## RESOLUCION No. 2937 DEL 16 DE NOVIEMBRE DE 2023, ARMENIA QUINDIO

### **"POR MEDIO DEL CUAL SE NIEGA UN PERMISO DE VERTIMIENTO DE AGUAS RESIDUALES DOMÉSTICAS PARA DOS VIVIENDAS EN EL PREDIO DENOMINADO 2) # LA DALIA 5 UBICADO EN LA VEREDA SAN JUAN DE CAROLINA DEL MUNICIPIO DE SALENTO (Q) Y SE ADOPTAN OTRAS DISPOSICIONES"**

**CONCEPTO TÉCNICO DE NEGACION PARA TRÁMITE DE PERMISOS DE VERTIMIENTOS CTPV: 338 de 2023**

Imagen 1. Esquema corte de Tanque Séptico y FFA.

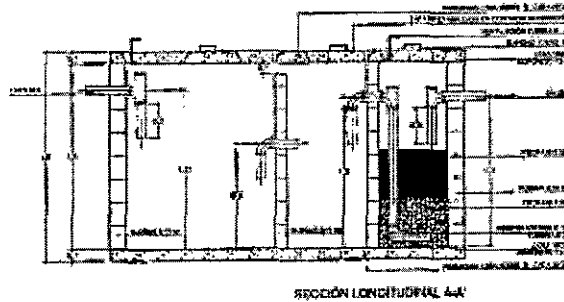
Tanque séptico: En memoria de cálculo y planos se muestra que el tanque séptico es en material de mampostería de doble compartimento, con dimensiones de 1.0m de ancho X 0,70m de largo X 1.70m de profundidad útil en su primer compartimento. El segundo compartimento con dimensiones de 1.0m de ancho X 1.30m de largo X 1.70m de profundidad con un volumen final construido de 3400 Litros.

Filtro Anaerobio de Flujo Ascendente FAFA: En memoria de cálculo y planos se muestra que el Filtro FAFA, corresponde a un tanque en mampostería, integrado al tanque séptico el cual posee dimensiones de 1.25m de largo X 1.0m de ancho X 2.10m de profundidad incluido el falso fondo, con un volumen final construido de 2625Litros.

La documentación técnica presentada, se encuentra diligenciada para una sola vivienda existente en el predio, sin embargo en visita técnica se evidenciaron 2 viviendas y memoria de cálculo y planos se muestra una propuesta de STARD para una sola vivienda, el será en mampostería de doble compartimento los cuales se proponen contrarios y/o invertidos a lo que indica la norma. Adicionalmente como disposición final se propone un pozo de absorción, situación que conlleva a identificar falencias en el diseño y en su construcción con respecto al sistema que se evidencio en la visita técnica ya que el evidenciado no cumple con el doble compartimento y varía significativamente de las medidas propuestas en la documentación allegada y por último la disposición final evidencia en campo (Zanjas de infiltración) es diferente a la propuesta (pozo de absorción). Por lo anterior no es posible avalar técnicamente la presente solicitud de permiso de vertimientos.

**Imagen 1 Tomada del Sig-Quindío**

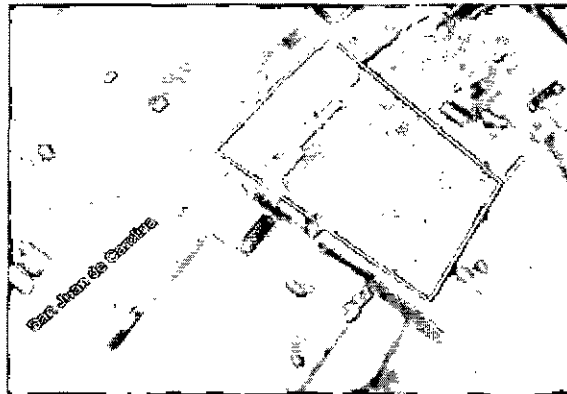
*Según lo observado en el SIG Quindío, se evidencia que el predio se encuentra fuera de los polígonos de Distritos de Conservación de Suelos, del Distrito Regional de Manejo Integrado de la Cuenca Alta del Río Quindío (DRMI), así como de la reserva forestal central y la zonificación ley 2da. Consecuentemente se recomienda que el sistema de disposición final del STARD debe ubicarse después de los 30 m de protección de cuencas hidrográficas, con respecto a puntos de infiltración.*

*Se evidencia que el predio se encuentra en suelos con capacidad de uso clase 3.*

Imagen 2 Tomada de Google Earth

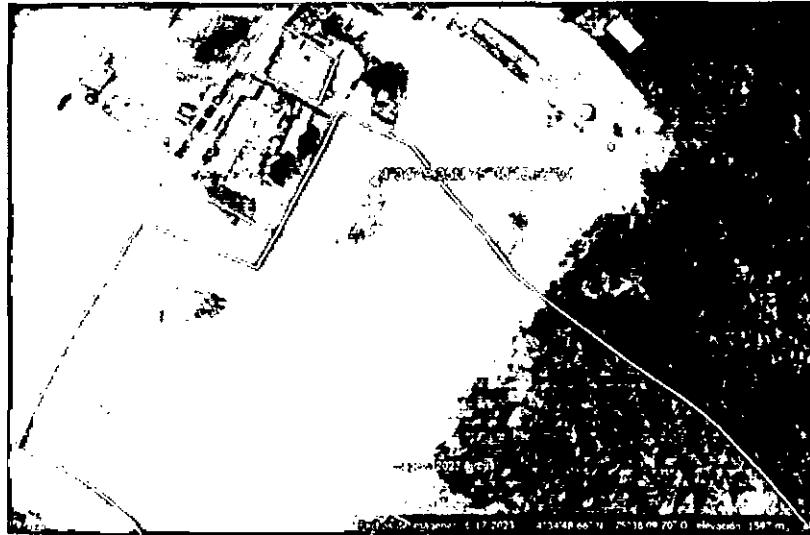
**NOTA:** *Es de precisar que na vez hecho el análisis de determinantes ambientales a través de los sistemas SIG (SIG-Quindío – Google Earth) se identificó la disposición final en las coordenadas Lat: 4°34'49.35"N, Long: -75°38'10.57W. Evidenciando que están en otro predio distinto al de la solicitud, predio denominado LA DALIA SAN JUAN DE CAROLINA con ficha catastral No. 6369000000100056000 del cual no se aportó información técnica*

**NOTA:** Es de precisar que na vez hecho el análisis de determinantes ambientales a través de los sistemas SIG (SIG-Quindío – Google Earth) se identificó la disposición final en las coordenadas Lat: 4°34'49.35"N, Long: -75°38'10.57W. Evidenciando que están en otro predio distinto al de la solicitud, predio denominado LA DALIA SAN JUAN DE CAROLINA con ficha catastral No. 63690000000100056000 del cual no se aportó información técnica

- **El sistema de tratamiento de aguas residuales domesticas propuesto como solución individual de saneamiento para el predio, difiere en medidas y la disposición final no coincide con el existente observado en la visita técnica.**
- **El STARD se encuentra en un predio diferente al de la solicitud.** (...)”
